整理番号		サービスキャンペーン開始日	平成 29 年 9 月 12 日
不具合の内容	プレミアムオーディオシステムを搭載している車両のオーディオアンプコンピューターのプログラムが不適切なため、車両オーディオシステムの音声が出力されないことがある。		
改善の内容	オーディオアンプコンピューターの内蔵プログラムを書き換える。		
自動車使用者等に周知させるための処置	ダイレクトメール、電話、訪問により通知する。

サービスキャンペーン対象車の主要諸元

⑩改善箇所説明図

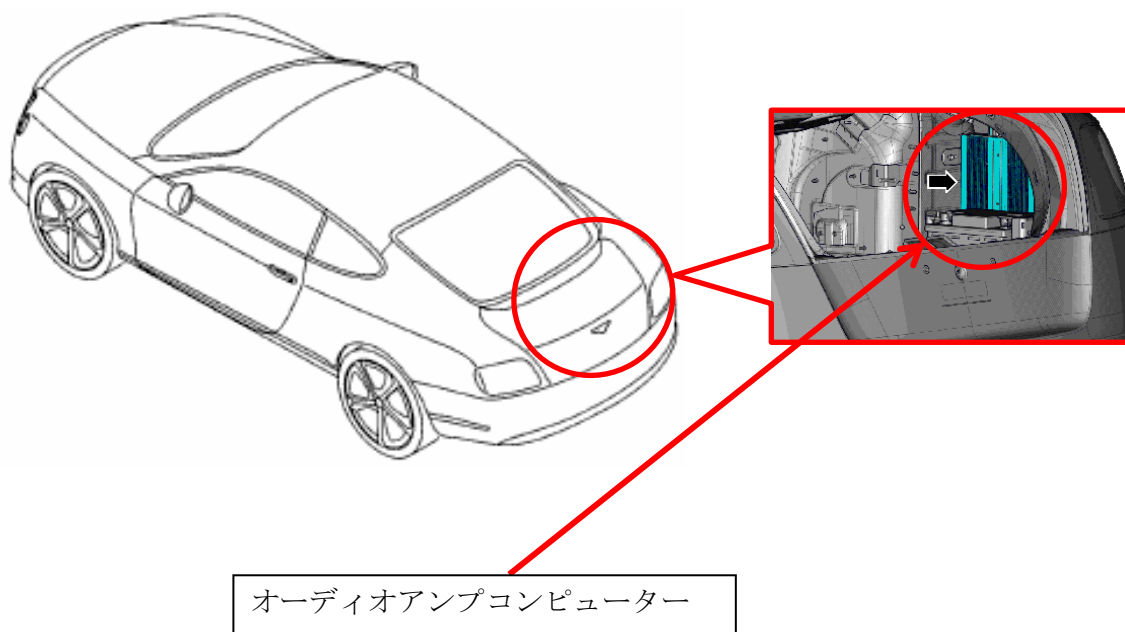
不具合の内容

プレミアムオーディオシステムを搭載している車両のオーディオアンプコンピューターのプログラムが不適切なため、車両オーディオシステムの音声が出力されないことがある。

改善の内容

オーディオアンプコンピューターの内蔵プログラムを書き換える。

識別

オーディオアンプの横に黄色のペイントを塗布する。
